**Forum mondial de l'harmonisation
des Règlements concernant les véhicules****191^e session**

Accord de 1958 :**Examen de projets d'amendements à des Règlements ONU
existants, soumis par le GRSP****Proposition de série 04 d'amendements au Règlement ONU
n° 129 (Systèmes améliorés de retenue pour enfants)****Communication du Groupe de travail de la sécurité passive***

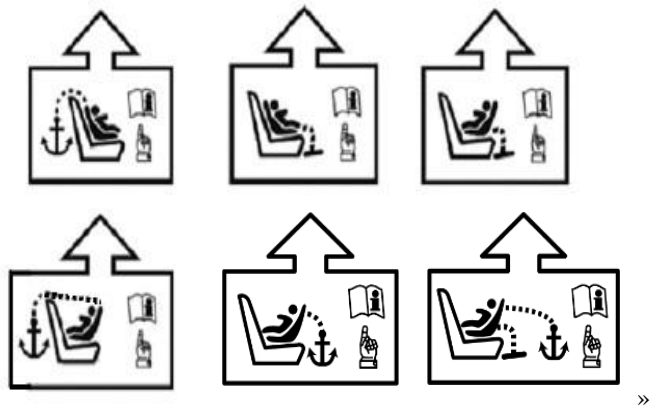
« 4.14 Marques additionnelles

Les informations suivantes peuvent être fournies sous forme de pictogramme et/ou de texte. Le marquage doit indiquer :

- c) L'emplacement et, si nécessaire, le trajet des sangles de fixation supérieure ou inférieure ou de tout autre système antirotation du système amélioré de retenue pour enfants nécessitant l'intervention de l'utilisateur. Ceux-ci doivent être indiqués au moyen des symboles suivants, selon qu'il convient :

Figure 3 f)
Patte de fixation inférieure générique

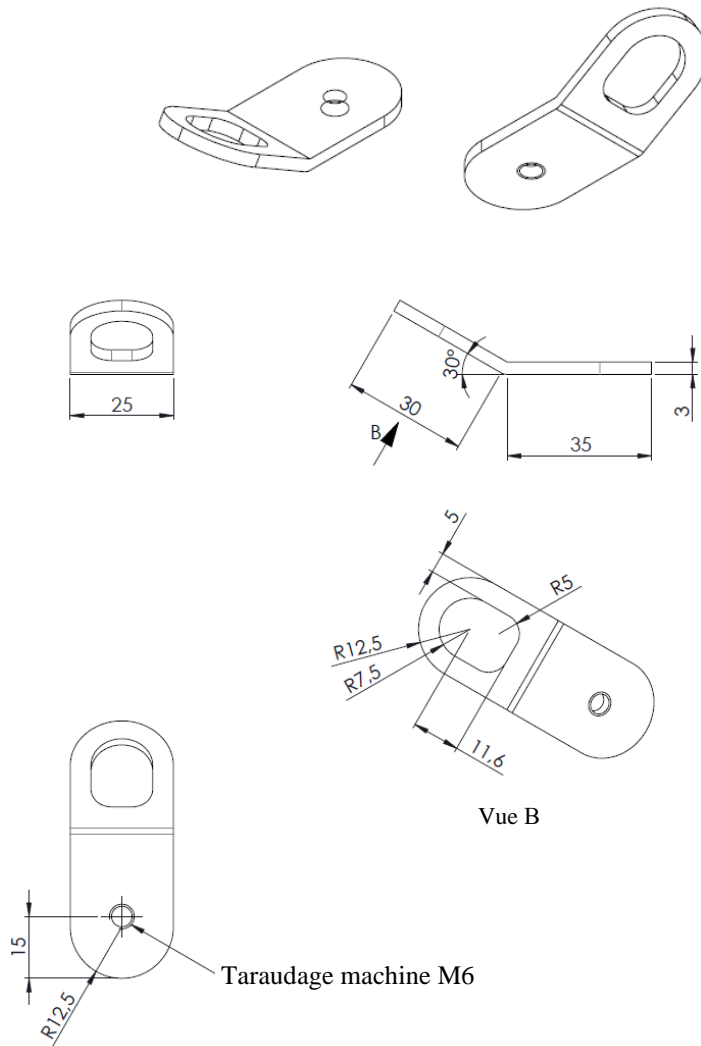
6.3.7.2 Dimensions de la patte de fixation :

- a) Les dimensions de la patte de fixation inférieure générique doivent être conformes à celles indiquées dans la figure 3 f) ;
- b) Les arêtes extérieures de la patte de fixation inférieure doivent être au moins adoucies.

Figure 3 g)
Vis à tête cylindrique bombée plate à six pans creux et à embase M6 x 8 (ISO 7380-2)

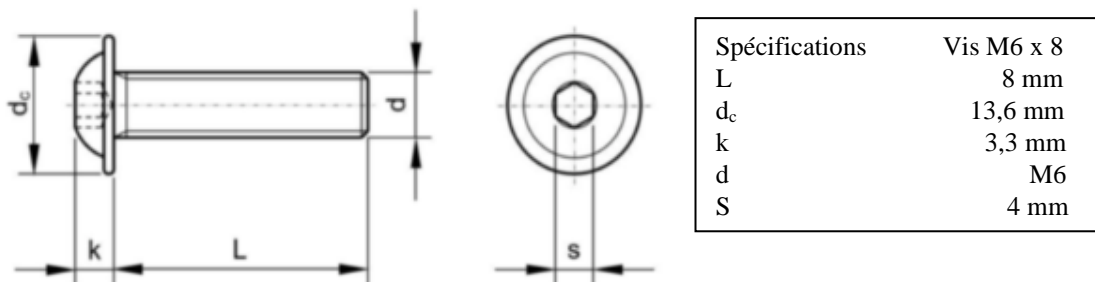
6.3.7.3 Accessoires de montage de la patte de fixation :

- a) Vis à tête cylindrique bombée plate à six pans creux et à embase M6 x 8 (voir la figure 3 g) ;
- b) Rondelle M6 (voir la figure 3 h) ;
- c) Canon épaulé M6-8 (voir la figure 3 i)).

Figure 3 j)
Essai 1

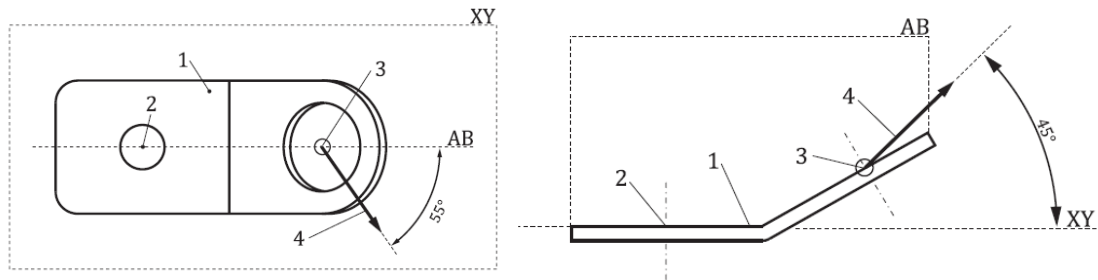
6.3.8.2 Sens de la force

Deux essais sont effectués (voir les figures 3 j) et 3 k) :

- La force est appliquée selon un angle de $55^\circ \pm 5^\circ$ par rapport au plan AB, mesuré dans un plan parallèle à la surface rigide XY, et de $45^\circ \pm 5^\circ$ par rapport à la surface rigide XY, mesuré dans le plan AB ; la patte de fixation ne doit pas tourner autour du point d'ancrage au véhicule (2) (voir la figure 3 j) ;
- La force est appliquée perpendiculairement ($90^\circ \pm 5^\circ$) à la surface rigide XY.

« Figure 5

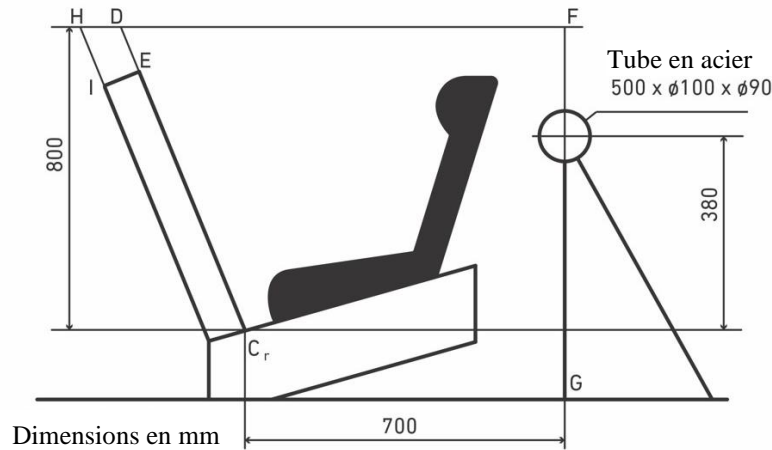
Figure 5, lire :

Disposition aux fins d'essai d'un système de retenue faisant face vers l'arrière non soutenu par le tableau de bord

« Annexe 6 – Appendice 2

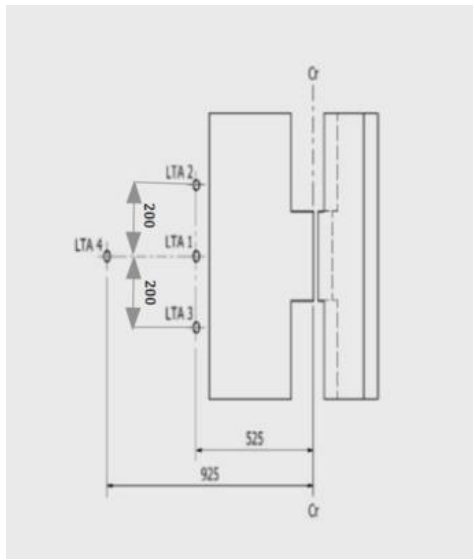
Annexe 6, appendice 2, lire :

1. Les ancrages doivent être disposés comme il est indiqué à la figure ci-dessous.
2. Les systèmes améliorés de retenue pour enfants de type i-Size universels, spécifiques à un véhicule ou spécialement aménagés doivent être fixés aux points d'ancrage H₁ et H₂.

3. Pour l'essai des systèmes améliorés de retenue pour enfants avec fixation supérieure, il faut utiliser l'ancrage G₁ ou G₂.
4. Dans le cas des systèmes améliorés de retenue pour enfants équipés d'une jambe de force, le service technique doit choisir les ancrages à utiliser conformément au paragraphe 3 ci-dessus, la jambe de force étant réglée comme il est indiqué au paragraphe 7.1.3.6.3 du présent Règlement.

5. Pour l'essai des systèmes améliorés de retenue pour enfants avec fixation(s) inférieure(s), le plancher doit être placé dans la position la plus basse. L'essai doit être effectué avec l'ancrage pour fixation inférieure 4 (LTA 4) si l'ancrage pour fixation supérieure du siège de devant est utilisé. Autrement, les ancrages pour fixation inférieure 2 et 3 (LTA 2 et LTA 3) doivent être utilisés (voir la figure 5). Les pattes de fixation inférieure génériques fournies par le fabricant du système de retenue pour enfants, le cas échéant, doivent être utilisées pour l'essai dynamique.

6. La structure supportant les ancrages doit être rigide. Les ancrages supérieurs ne doivent pas se déplacer de plus de 0,2 mm dans le sens longitudinal lorsqu'une charge de 980 N leur est appliquée dans ce sens. Le chariot doit être construit de telle sorte que ses parties supportant les ancrages ne subissent aucune déformation permanente pendant l'essai. ».
